改善箇所説明図①②

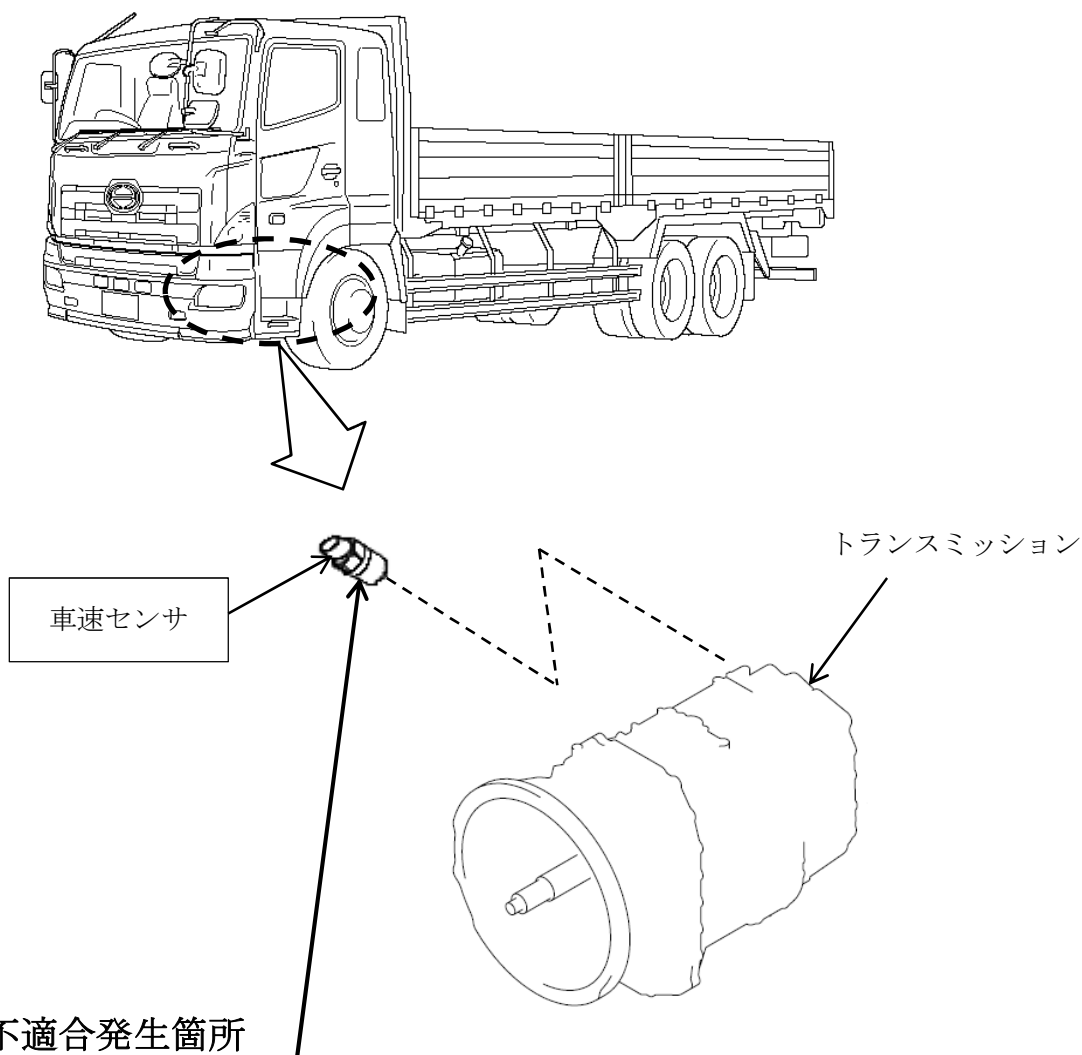
動力伝達装置に組み込まれている車速センサにおいて、

- ① 内部基板部のハンダ量が不足しているため、使用過程でハンダ部に亀裂が発生するものがある。そのため、一時的にハンダ部が導通不良となり、警告灯が点灯し、速度計が指示不良となるおそれがある。
- ② 外部磁力に対する検討が不足していたため、鉄くずを積載するための電磁石等で動力伝達装置が一時的に磁化するとセンサ内部の磁界が乱れることがある。そのため、車速センサが出力できなくなり、警告灯が点灯し、速度計が指示不良となるおそれがある。

全使用者に当該不具合を周知し、不具合の申し出があった場合は車速センサを対策品に交換する。
また、一部の車両はエンジン制御用コンピュータを対策プログラムに書き換える。

識別：改善済車両にはネームプレートに黄色ペイントを塗布する。
